## KEURINGSVERSLAG ELEKTRISCHE INSTALLATIES OP LAAGSPANNING EN ZEER LAGE SPANNING

| Verslag N°:              | 2901725        | Datum verslag: | 15/05/2025 |

| Plaats van het onderzoek: | Johan Demaegtsstraat 18A , 1673 BEERT | Index teller:        | Dag: 27123,00              | Nacht: 0,00 |

**SITUATIESCHEMA**

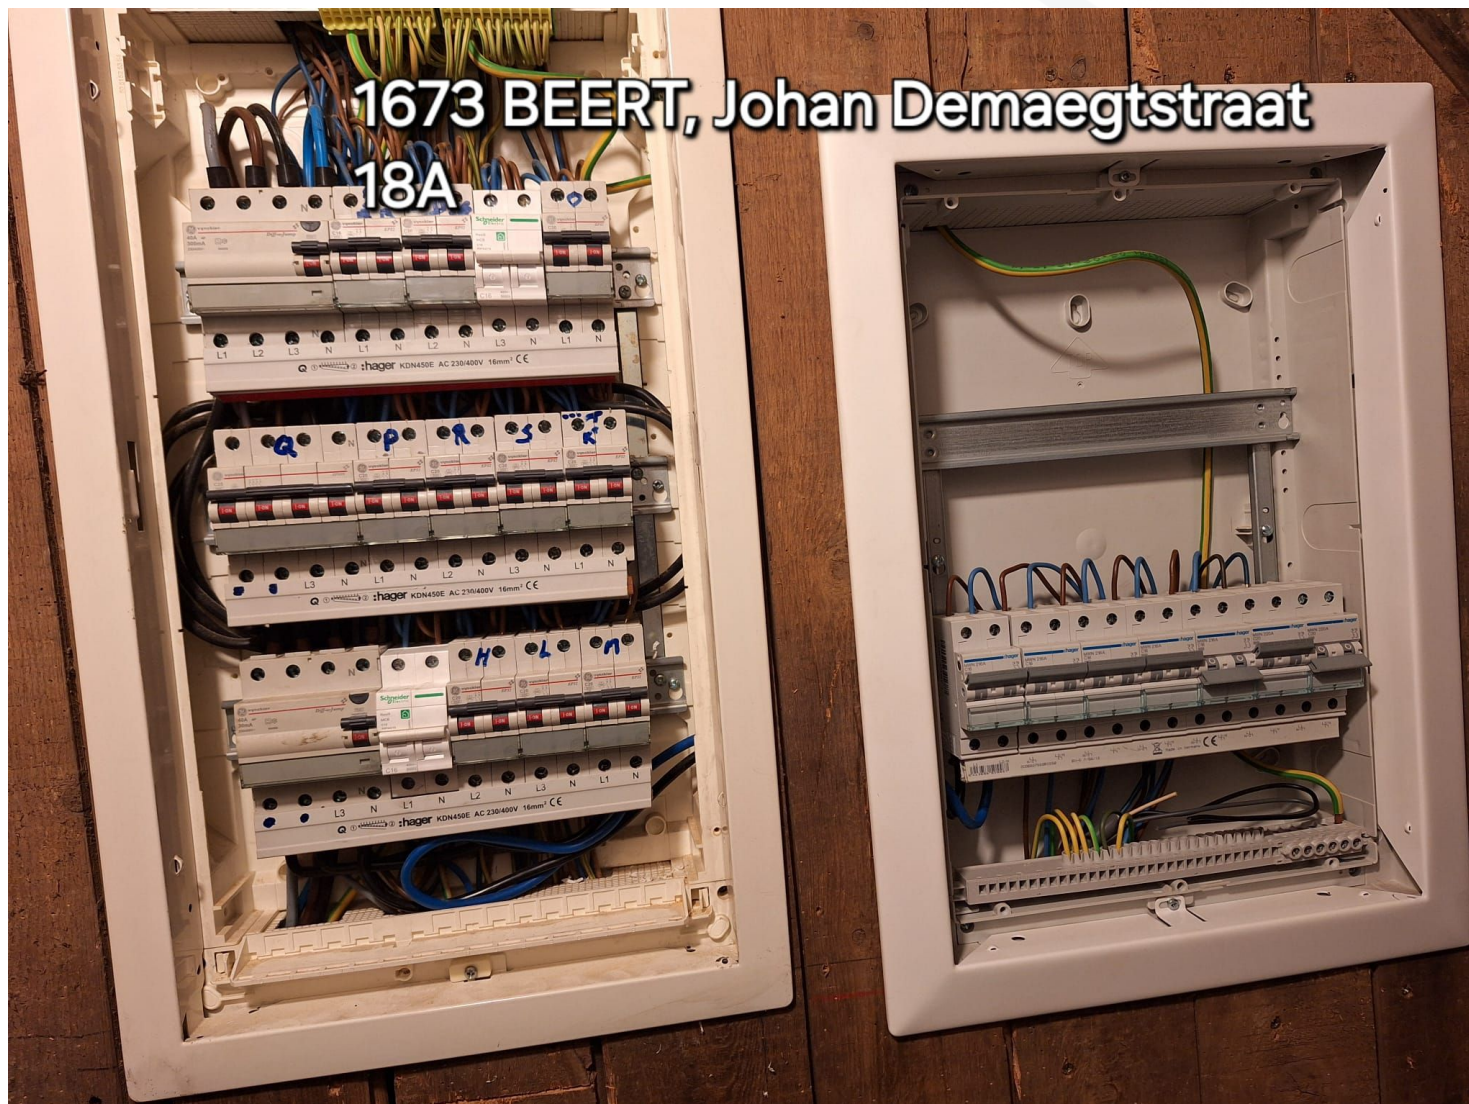
- 5.03. : Het ééndraadschema strookt niet met de werkelijkheid.□
- 5.04. : Het situatieplan strookt niet met de werkelijkheid.□
- 5.06. : De handtekening / coördinaten van de eigenaar / uitvoerder ontbreken op de schema's.
